SERVICE INFO

V リブドベルトの作動領域からの笛吹き音

自動車メーカー：
オペル、ボックスホール

エンジンコード：C13DT、Z13DT、
Z13DTJ、Y13DT、
Z13DTH

画像 1：品目の交換

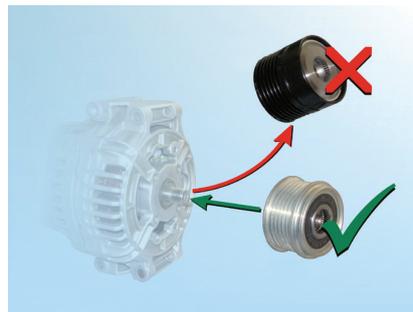
破損原因：
オーバーランニングオルタネータープーリー
の異常

処置：
デンソー製オルタネーターでは、自動車メーカーによって、オリジナルのオーバーランニングプーリーを設計変更された INA のオーバーランニングオルタネータープーリーに交換してください (画像 1 を参照)。

画像 3：INA オーバーランニングオルタネータープーリー 535 0063 10 (ヴァレオ) と 535 0151 10 (デンソー) の見分け方

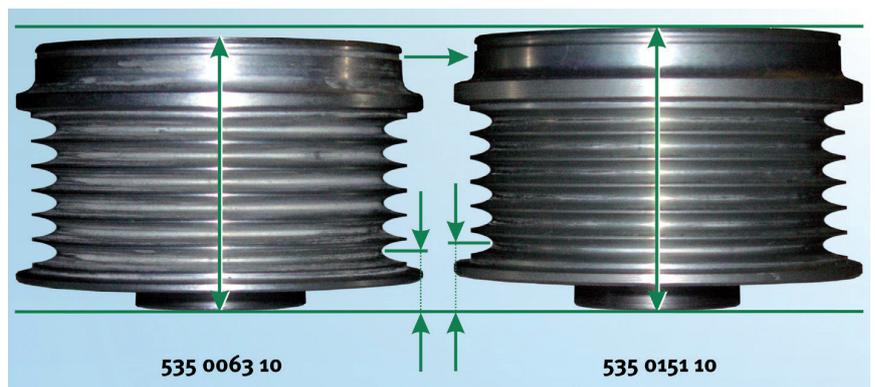
INA では、ヴァレオ製オルタネーターを装備した自動車向けのオーバーランニングオルタネータープーリーも提供しています。2つのオーバーランニングプーリーの見た目の違いはごくわずかなため、特徴に注意してください (画像 3 を参照)。
